CONCOURS POUR L'ÉDIFICATION D'UN IMMEUBLE POUR L'ORGANISATION MONDIALE DE LA SANTÉ

RAPPORT DU JURY

3^e prix, projet n^o 006, M. Jean Dubuisson, Paris.

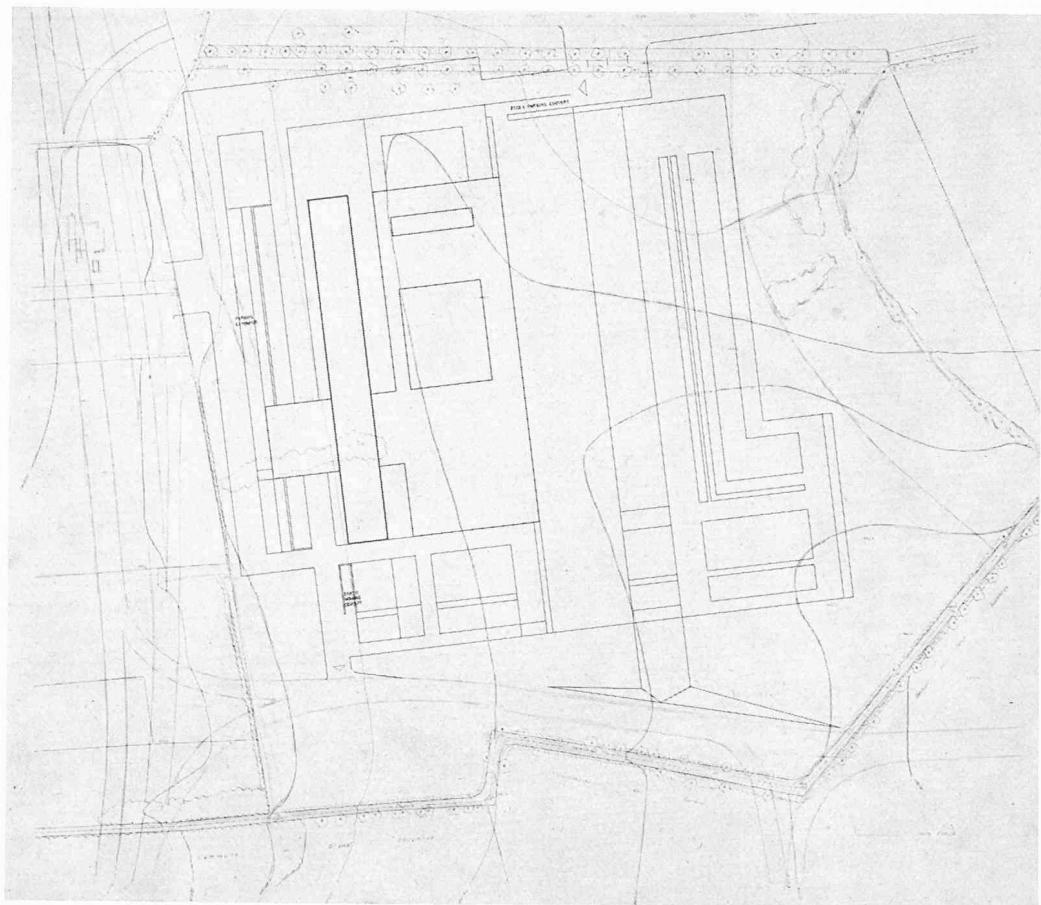
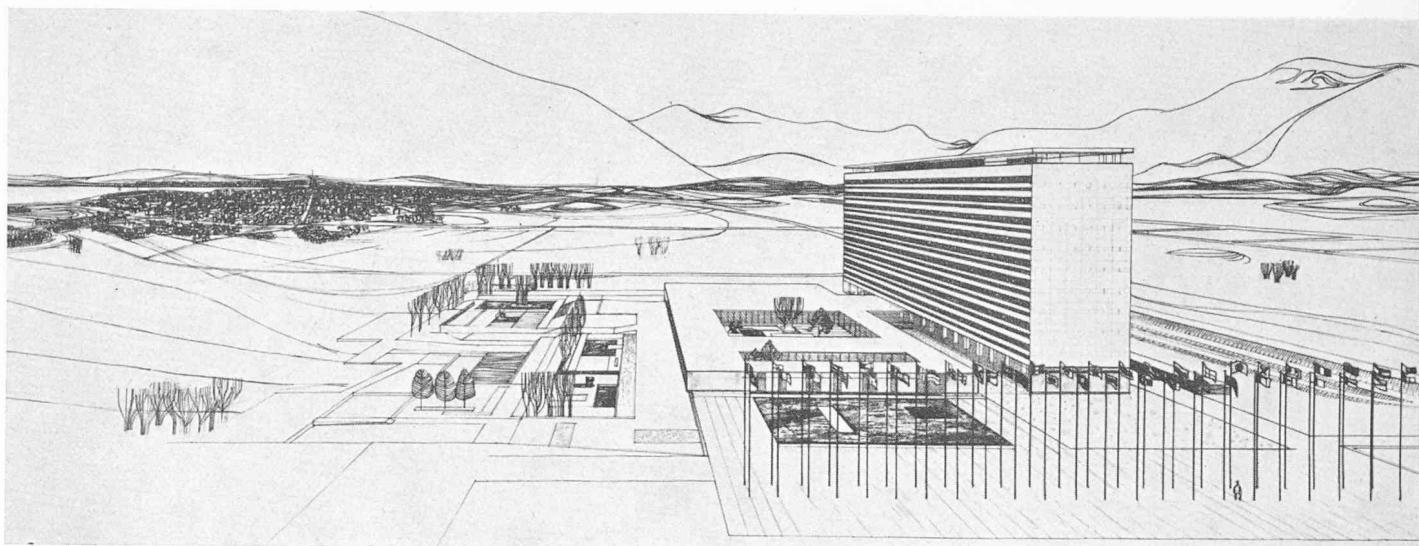
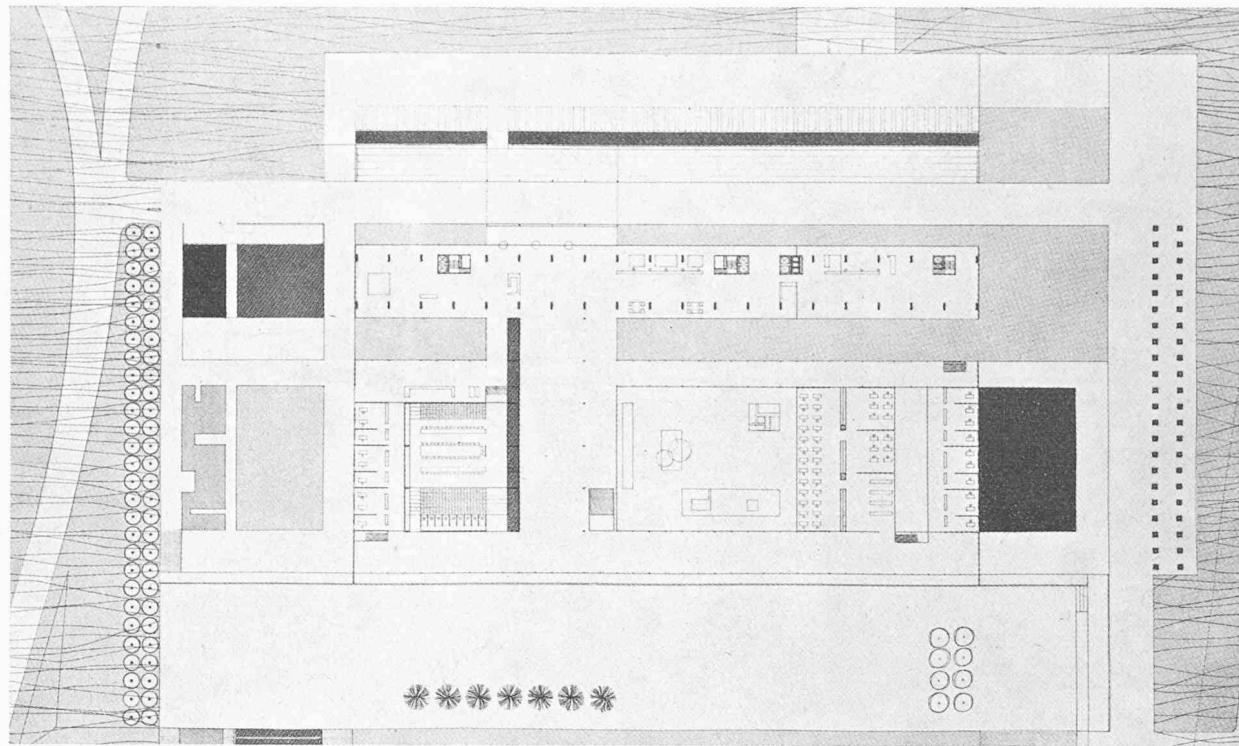
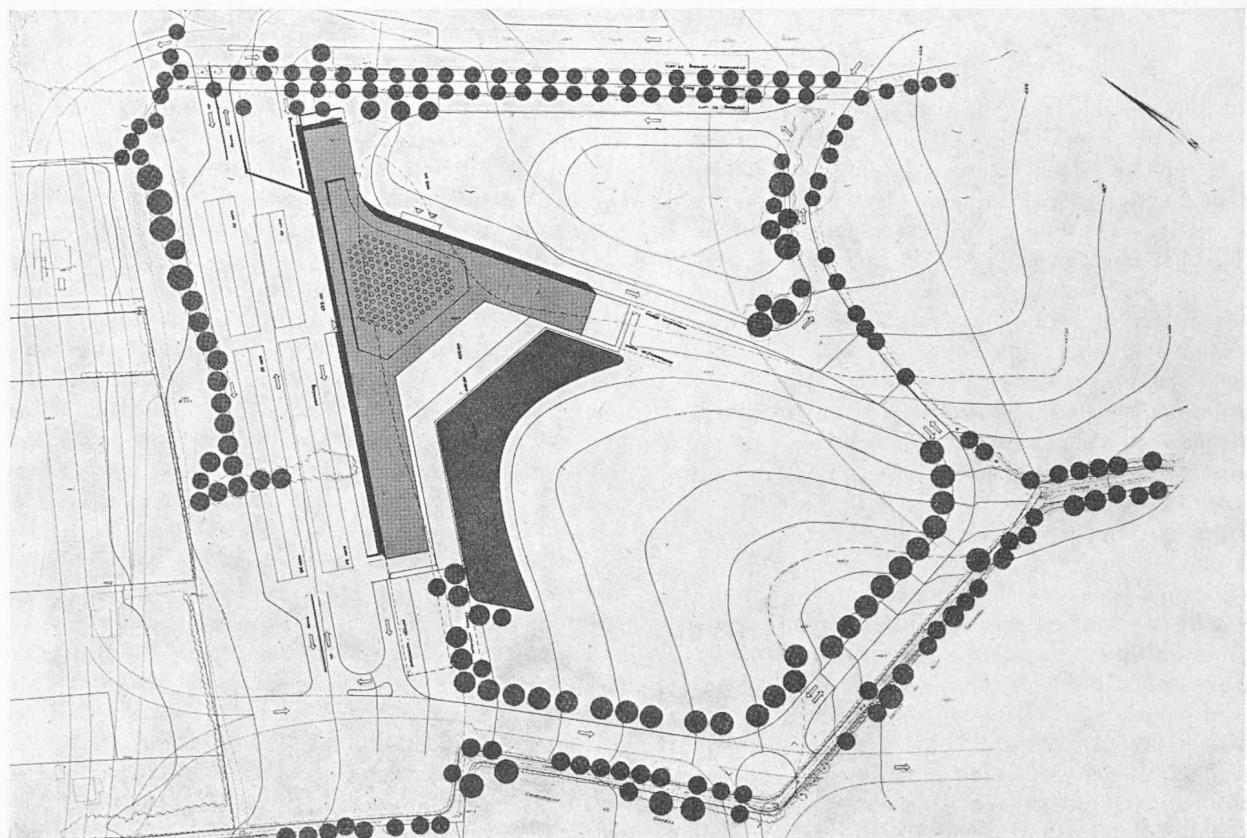
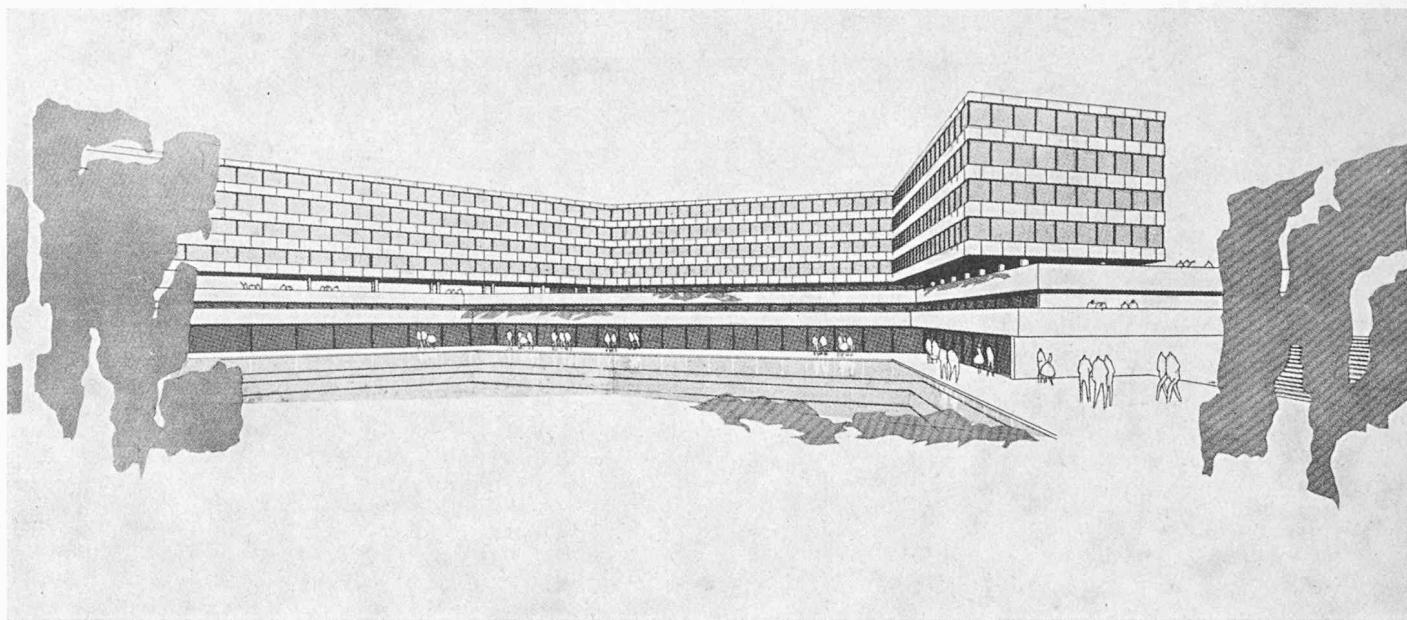
Projet n° 6, M. Dubuisson

Bâtiment bien placé dans le terrain, parc bien dégagé, heureuse disposition des accès et des stationnements.

Bibliothèque séparée mais salle de lecture traitée agréablement.

Disposition des points d'appui de l'ossature en façade, libérant complètement l'espace intérieur.

Aménagements trop importants de terrasses, d'escaliers extérieurs, etc.

Expression trop sommaire des façades.

Solution trop simpliste de l'extension conçue sous la forme d'une adjonction de travées vers l'est.
